tárgy: Foktő és Kalocsa közötti külterületi és Foktő belterületi tervezett kerékpár-forgalmi létesítményei

TÁMOGATÓ NYILATKOZAT

6.1. ábra – A közúti és a kerékpáros forgalom szétválasztása

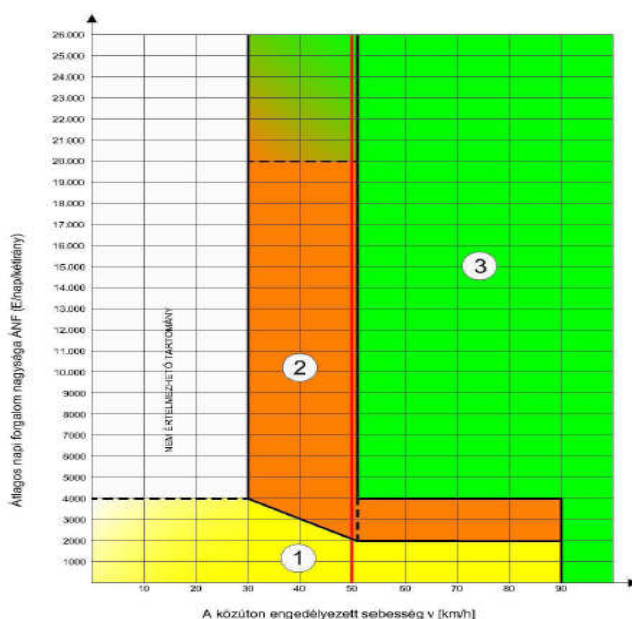
Belterületen fontosnak tartjuk az útvonal által érintett közintézmények kerékpáros elérhetőségének biztosítását, azonban a megkérdezett helyi tagjainkra hivatkozva, nem tartjuk szükségesnek kerékpárút építését. Továbbá szeretnénk felhívni figyelmüket az ÚT2.1-203:2010 Műszaki Előírásra, melynek való megfeleléség kritérium, miszerint:

Mivel a tervezett kerékpárút melletti utakról forgalomszámlálási adatok nem állnak rendelkezésünkre, így az OKA adatbázisában található, a települést elkerülő 5106 számú út forgalmából tudtunk kiindulni. Ez a forgalom 2586E/nap értékű, melyből kiindulva a tervezési szakaszon lévő forgalomnagyság nagy valószínűséggel nem éri el azt az értéket, ahol indokolt a kerékpáros forgalom elválasztása a közút forgalmától.
